**Avis délibéré de la Mission Régionale
d'Autorité environnementale Auvergne-Rhône-Alpes
relatif au projet d'extension et de remise à niveau de l'UDEP
Ocybèle et à la mise en compatibilité du plan local
d'urbanisme de la commune de Gaillard
présentés par la Communauté d'agglomération
Annemasse-les Voirons
(département de la Haute-Savoie).**

Avis n° 2020-ARA-AP-1047

Carte des aléas du PPRi révisé en 2011.

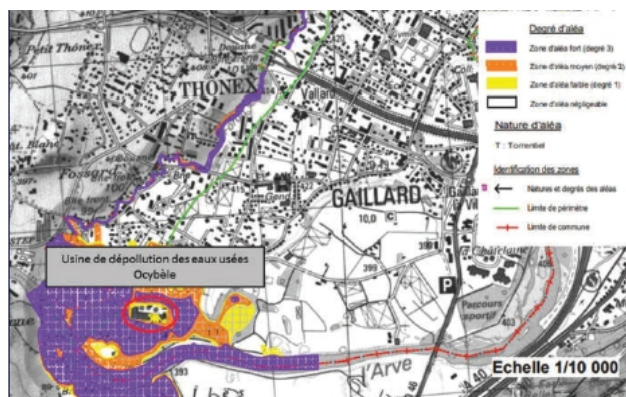
Le dossier page 363/717 indique qu'une modélisation a été réalisée et montre que l'UDEP est actuellement inondée en crue centennale. Les hauteurs d'eau au sein de l'UDEP sont relativement faibles pour la crue centennale. Cependant l'inondabilité du seul accès est potentiellement forte. En effet, on l'observe à plus d'un mètre sur la route principale d'accès pour la crue centennale et à 55cm en moyenne (70 cm au maximum) en crue cinquantiennale. Les enjeux ne concernent que la proximité immédiate de l'UDEP « Ocybèle ».
